Rapport de contrôle d'installations électriques à basse et à très basse tension

DATE DU CONTRÔLE ADRESSE DU CONTRÔLE 17/07/2024 (12:10 - 13:15) Rue Jenneval 33 - 1000

TYPE DE CONTRÔLE Visite de contrôle vente ancienne installation (8.4.2.)

RÉF. 66/2024/72438/01:1

Croquis de position élémentaire et descriptif sommaire des tableaux

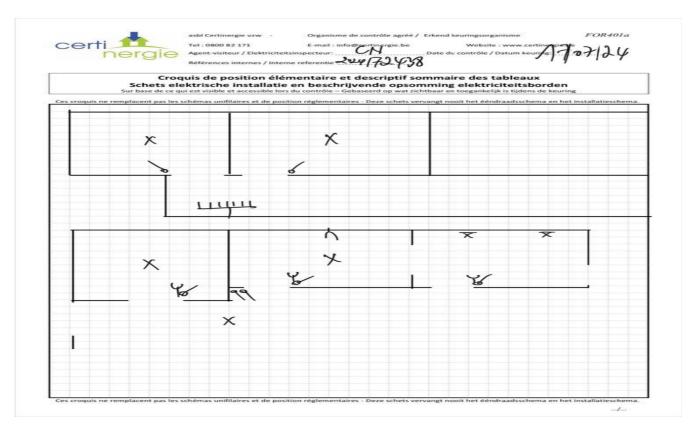
sur base de ce qui est visible et accessible lors du contrôle Note : ces croquis ne remplacent pas les schémas unifilaires et de position réglementaires
